הנדון: השגות איגוד ערים לשמירת איכות הסביבה שרון – כרמל לתכנית תת"ל 20 ב'

סימוכין: 1. תסקיר השפעה על הסביבה – תחנת כח או.פי.סי 2 - מהדורה 3 נובמבר 2020 חב' י.גולדשמיט
2. אגירת אנרגיה מתחדשת כתחליף לתחנות כוח פיקריות, המשרד להגנת הסביבה, יוני 2020

נספח 1 – סקר טבע עירוני חדרה – ממצאי מרחב התכנית

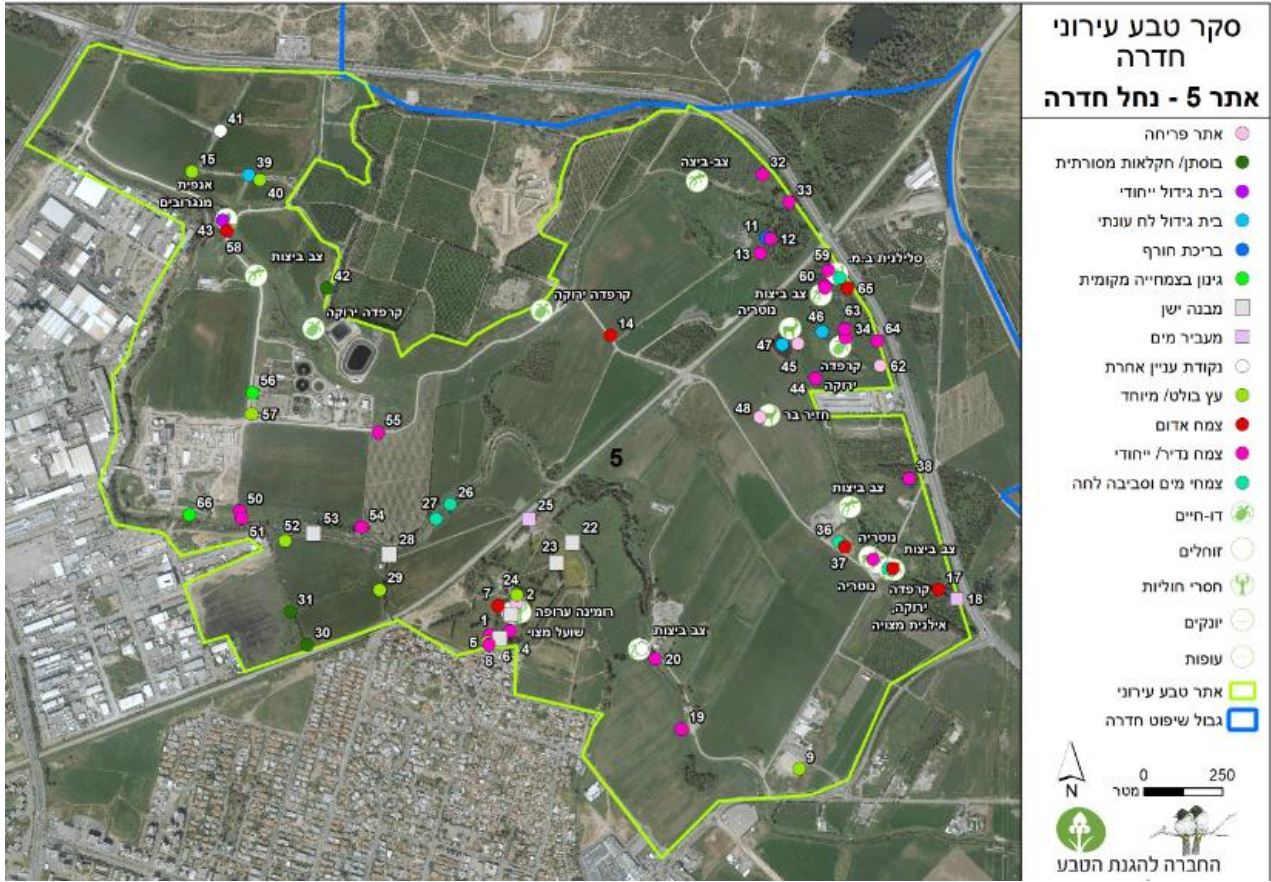
8.3 במהלך השנה האחרונה בוצע סקר טבע עירוני בשטח העיר חדרה. בין שאר הממצאים עליהם הסקר הרחב מצביע נראה שבצמידות לשטח התכנית, בשטח נחל חדרה שלא נסקר במסגרת תסקיר ההשפעה על הסביבה, נמצאו שני בתי גידול ייחודיים ומספר עצים מיוחדים ובעלי ערך היסטורי. (מצורף כנספח 1)
